Zeitschrift: **Schweizerische Bauzeitung**

Heft 10

Wettbewerb für eine Strandbad-Anlage in Kreuzlingen am Bodensee.

Gesamtplan der Strandbad-Anlage, Masstab 1 : 1250. — Darunter Profil A-B, Masstab 1 : 800.

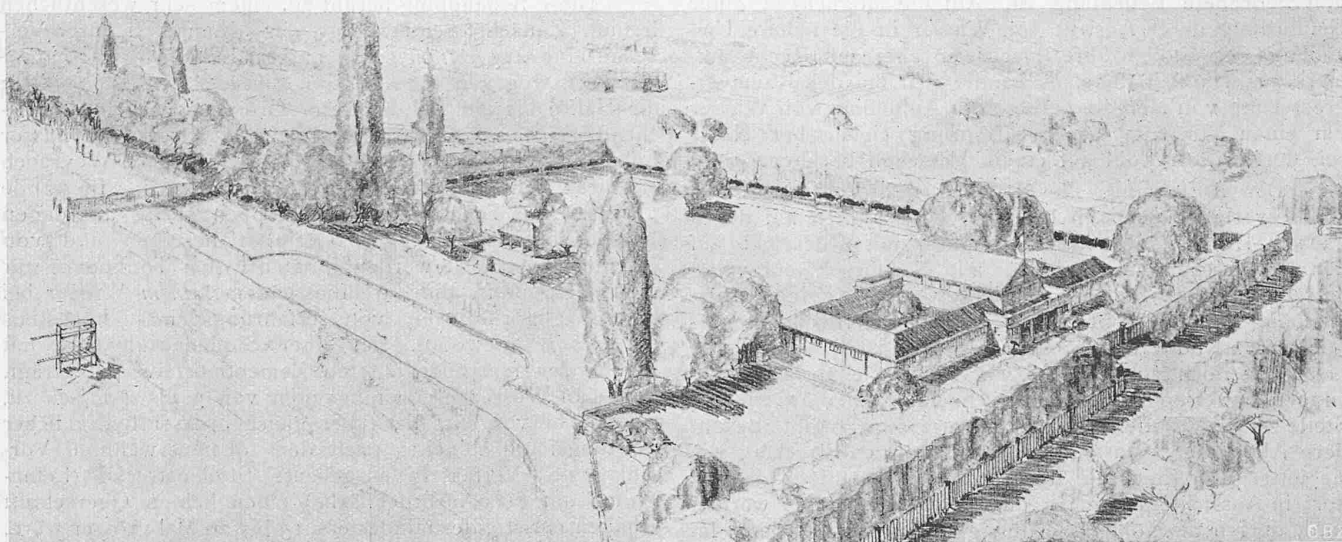
II. Strandbad: Genügende, leicht zu findende Pissoiranlagen sind hier eine unumgängliche Notwendigkeit. Für die Einzäunung sollte aus naheliegenden Gründen von Holzkonstruktionen abgesehen und dafür z. B. Eisenbeton mit Grünbekleidung gewählt werden.

Ueber den Entwurf „Chogebach“ äussert sich das Preisgericht wie folgt: Das Projekt zeichnet sich ausser seiner künstlerischen Fassung durch zwei Gedanken aus: 1. Die Bucht mit ihrem Bestand an Bäumen wird möglichst unberührt gelassen und nur das Notwendigste an Ausgleich geschaffen. 2. Das Zellengebäude mit den Verwaltungsräumen am Eingang wird als Dominante auf die grosse Sportwiese bezogen und das Restaurant mit Ausblick auf See und

Sportwiese an den Abhang gelegt. Das Projekt leidet jedoch an allzuweit getriebener Grosszügigkeit. Das Zellengebäude mit seinen Höfen, dem basilika-artigen Mitteltrakt und Terrassen ist zu verschwenderisch. Diese Anlage kann aber mit verhältnismässig kleinem Personalbestand verwaltet werden. Der Eventualvorschlag für die Lage der Kasse ist abzulehnen.
